Nos réf : EE-1112-15

Avis de l'autorité environnementale sur le projet de construction d'un ensemble immobilier à Versailles (Yvelines)

AVIS

Illustration 1: Localisation du projet (dit « Îlot Ouest ») à proximité de la gare de Versailles Chantiers

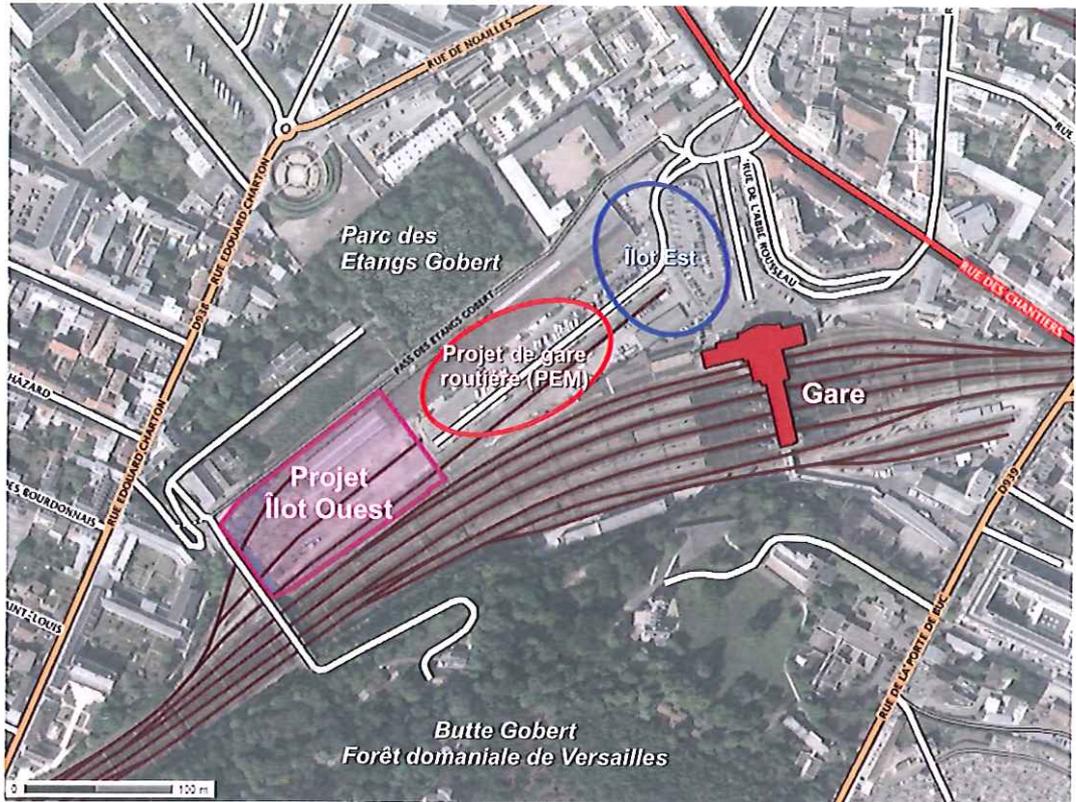
Le projet, présenté par la société NEXITY, s'implante à proximité immédiate de la gare « Versailles Chantiers », sur un terrain d'un peu plus d'un hectare autrefois occupé par des entrepôts de la SNCF et des voies ferrées (cf. Illustration 1).

Le projet constitue l'« îlot Ouest » d'un programme d'aménagement plus large autour de la gare de Versailles Chantiers (cf. Illustration 1) qui comprend :

Les effets cumulés du projet avec le projet de pôle d'échange multimodal et celui de l'îlot Est (cf. Illustration 1) sont étudiés à l'échéance de leur réalisation (2018). Une illustration de ces aménagements sous la forme de visuels aurait été appréciée, pour mieux appréhender l'évolution de l'ensemble du secteur.
